改善箇所説明図

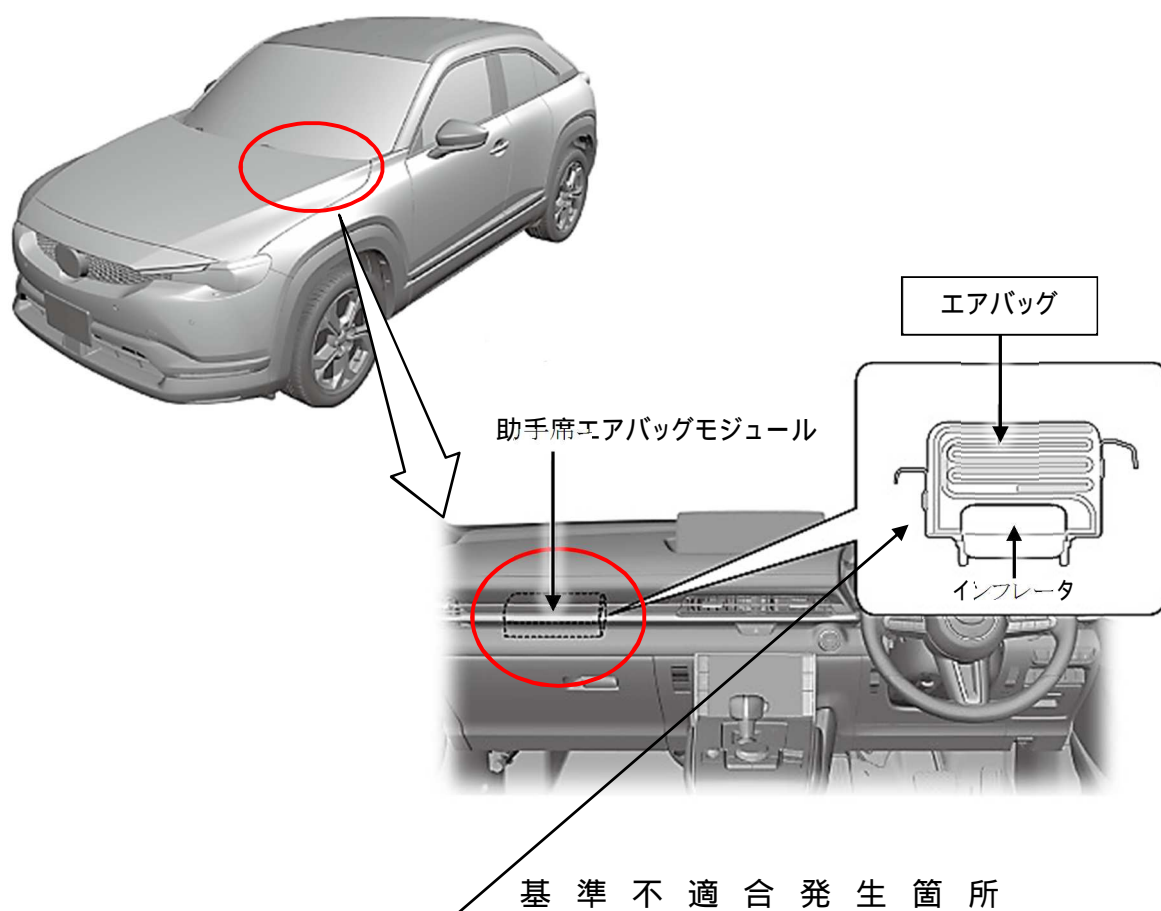
助手席エアバッグにおいて、バッグの折り畳み方法が不適切なため、正しく折り畳みできていないものがある。そのため、衝突時にエアバッグが作動した際にバッグの縫製部が裂けて正常に展開せず、乗員保護性能が低下するおそれがある。

全車両、助手席エアバッグを良品に交換する。

識別：左リヤ・ドア・アッパ・ヒンジ取付けボルト（下側）に黄ペンを塗布する。
